ACTA DE REUNIÓN DE ACLARACIÓN

**OBJETO: PERFORACIÓN, DISEÑO E INSTALACIÓN DE POZOS DE AGUA EN PLANTA
ENGARRAFADORA TUPIZA Y VILLAZÓN
CÓDIGO N°: EPNE-01-DNIM-193-15**

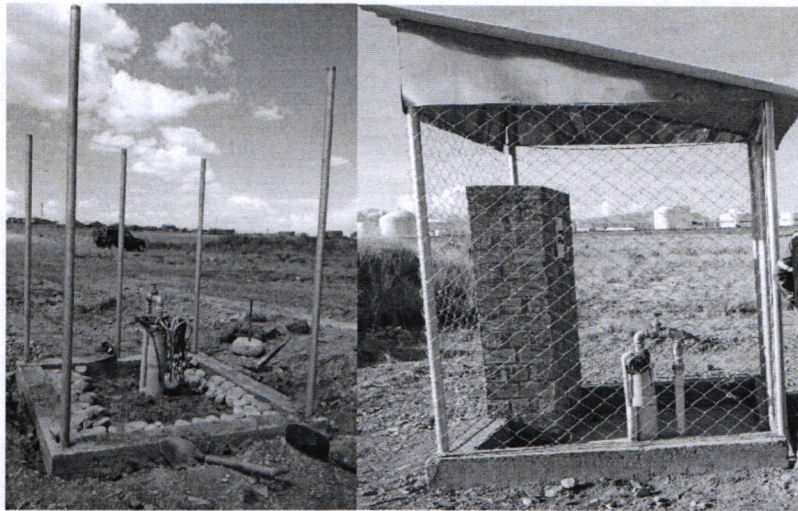
PREGUNTA N° 8: DETALLES DE LA CASETA.

RESPUESTA N°8: En la especificación técnica de los ítemes 15 y 34 CASETA PARA LA BOMBA, (página 41) se indica lo siguiente:

“La caseta de la bomba será construida con sobrecimientos de hormigón, malla olímpica y cubierta de placas de fibrocemento”.

Para que se entienda mejor lo requerido se muestran las siguientes fotografías referenciales:
